Požadavek zhotovitele na změnu č.1a)

Projekt: „Karlovy Vary – Hala pro míčové sporty“

S:	W221275.	Karlovy Vary - Hala pro míčové sporty
O:	01.	Změnový list č.1
R:	01.2	Změnový list č.1a) - odvoz ornice na mezideponii (odpočet)

ZL 7a)

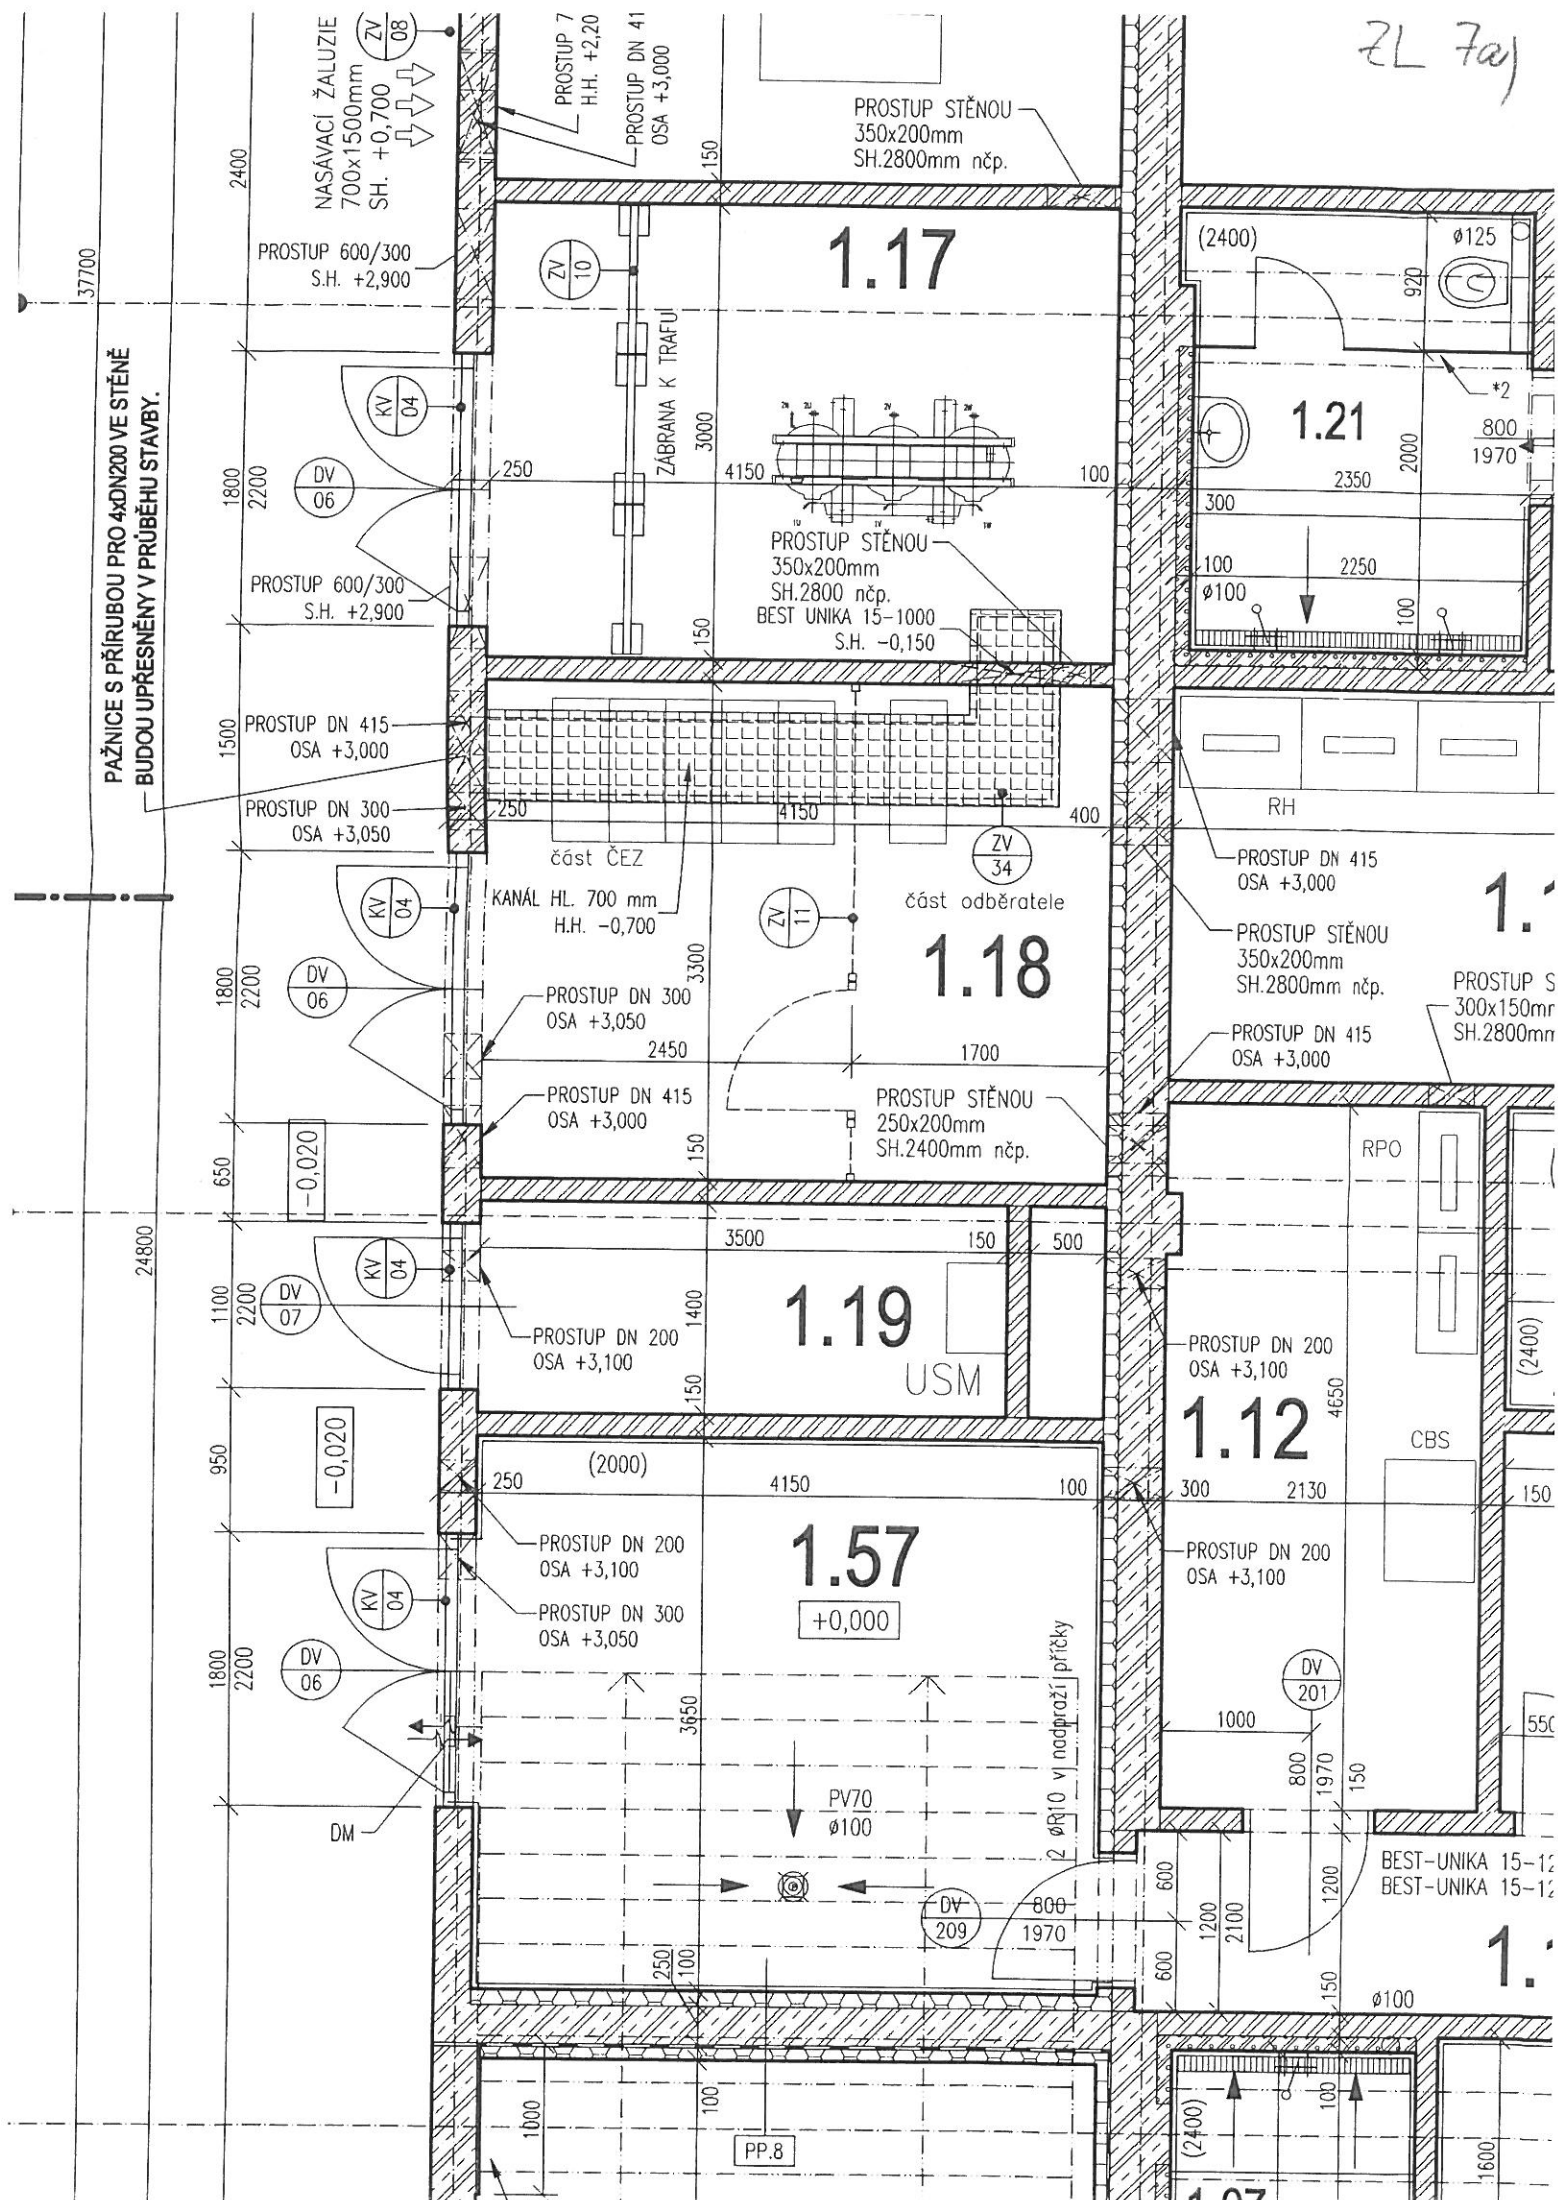
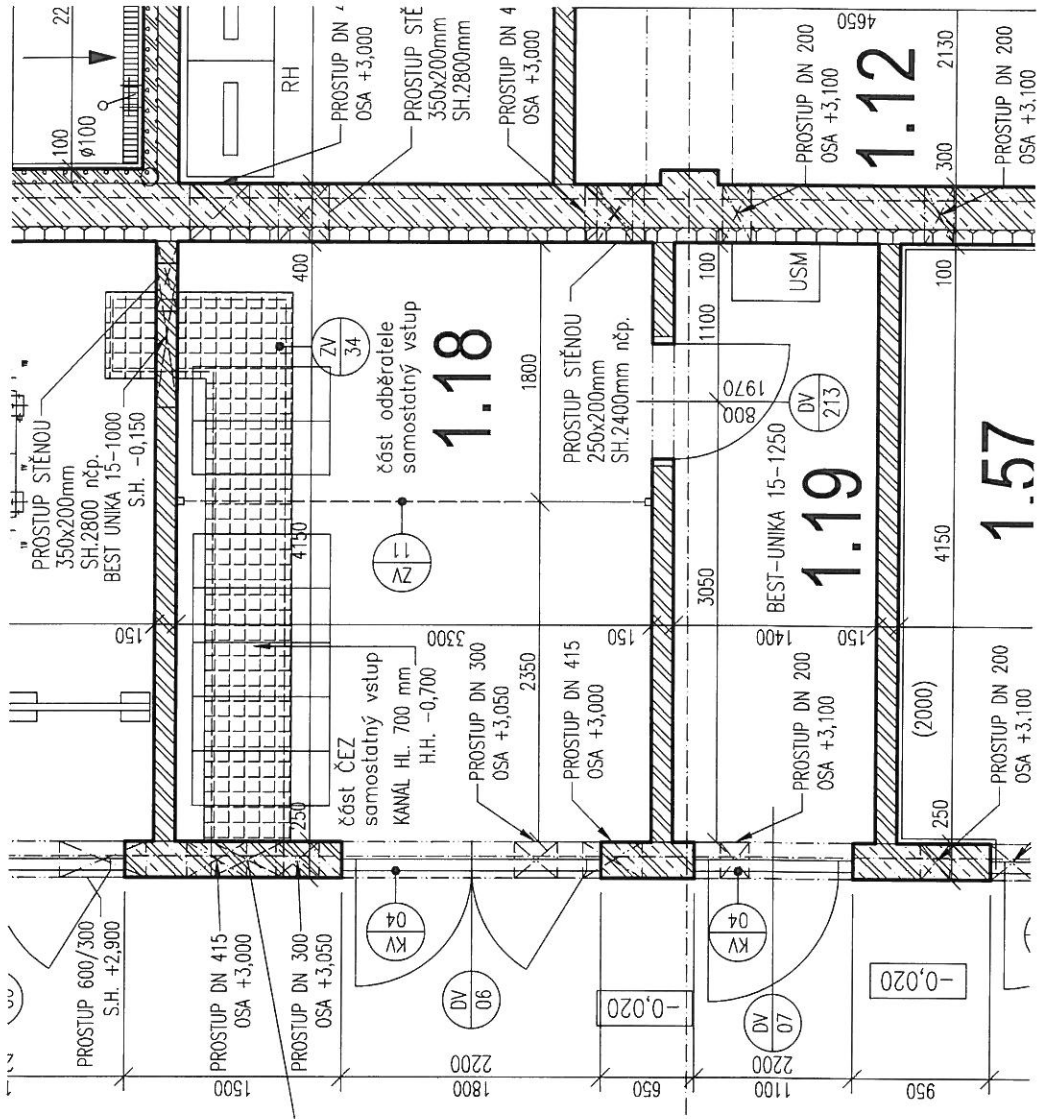
Místnost č. 1.18 byla rozdělena pletivovou zábranou včetně dveří.

Tato změna řeší v místnosti č. 1.18 samostatné vstupy pro část ČEZ a část odběratele.
 Pletivová zábrana bez dveří.

Vzhledem k požadavku investora byla na základě změny projektové dokumentace provedena úprava v místnosti č. 1.18. V této místnosti byl proveden samostatný vstup pro část ČEZ a část odběratele.
